D O D A T K č. 4

smlouvy o dílo

1. Strany se uzavřely dne 12. 11. 2024 smlouvu o dílo na předmět díla „Stavební úpravy knihovny a zřízení kreativního centra Jáchymov“.
2. Z objektivních důvodů ležících mimo dispozici stran se strany dohodly na změnách výše uvedené smlouvy níže uvedeným způsobem. Okolnosti, které uvedené změny vyvolaly, byly a jsou nepředvídatelné z hlediska doby konání zadávacího řízení a uzavření smlouvy o dílo, a nemění zakázku podstatným způsobem, přičemž se jedná o potřebné méněpráce a vícepráce.

STAVEBNÍ ÚPRAVY KNIHOVNY A ZŘÍZENÍ KREATIVNÍHO CENTRA JÁCHYMOV

ZMĚNOVÝ LIST č. 12

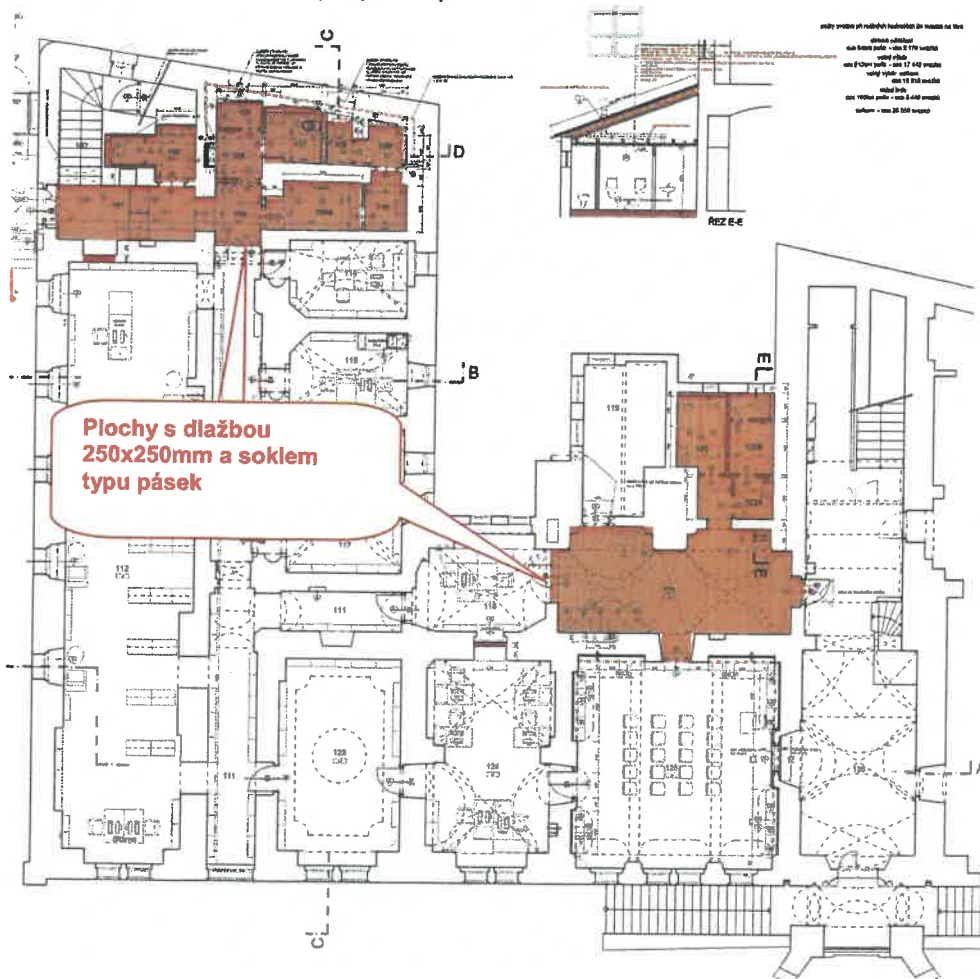
ZMĚNA ROZMĚRU ČEDIČOVÉ DLAŽBY Z 200X200 MM NA 250X250 MM A TYPU SOKLU

S ohledem na již realizované části stavby v 1.PP a 1. NP, kde byla použita čedičová dlažba o rozměrech 250x250mm a sokl typu pásek, bylo objednatelem rozhodnuto projektem uvažovaný rozměr 200x200mm a sokl typu s podžlábkem sjednotit s ostatními již rekonstruovanými prostory.

ZMĚNOVÝ LIST č. 15

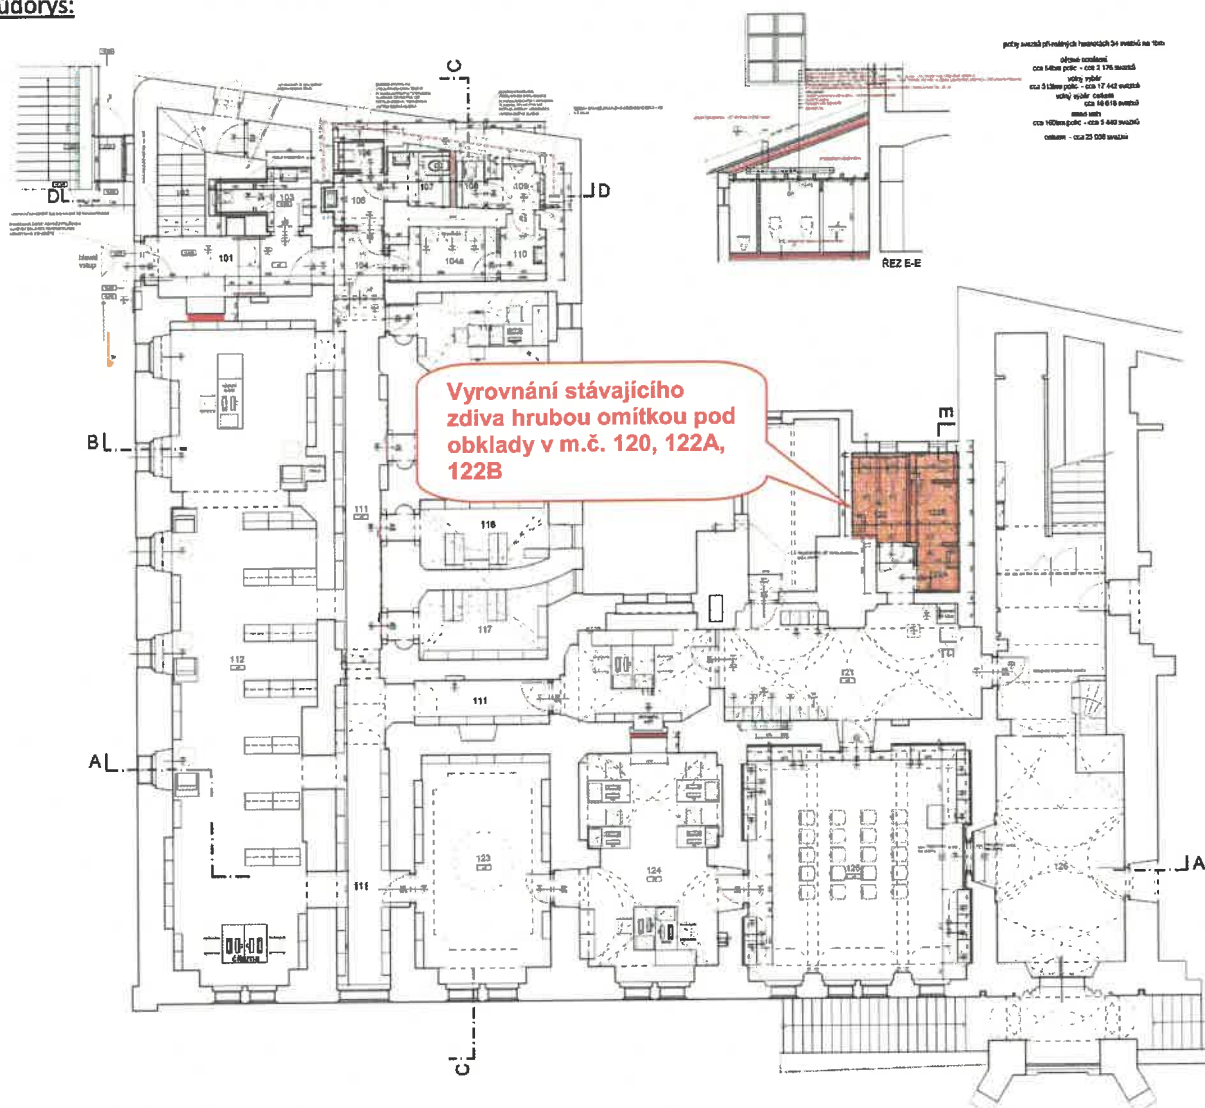
<u>Specifikace:</u>	VYROVNÁNÍ STÁVAJÍCÍHO ZDIVA HRUBOU OMÍTKOU POD OBKLADY V M.Č. 120, 122A, 122B
---------------------	--

Po odstranění stávajících omítek bylo zjištěno, že stávající stěny bude nutno pod nové obklady vyrovnat.

ZMĚNOVÝ LIST č. 18

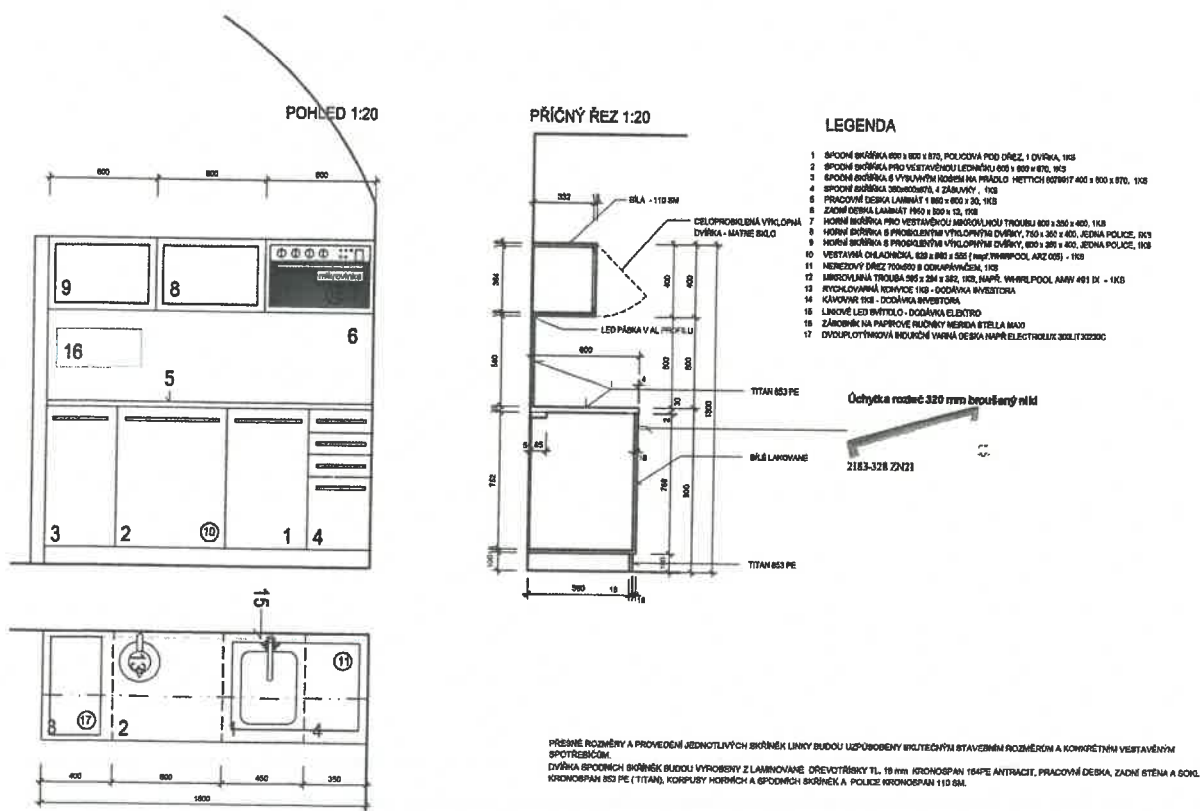
Specifikace: OBKLAD ZA KUCHYŇSKOU LINKOU

Projektovou dokumentací bylo uvažováno provedení plochy za pracovní kuchyňskou deskou ve dvou variantách:

- Keramický obklad
- Deska z laminátu

V rámci vzorkování vybráno provedení - Deska z laminátu.

Keramický obklad bude odečten.
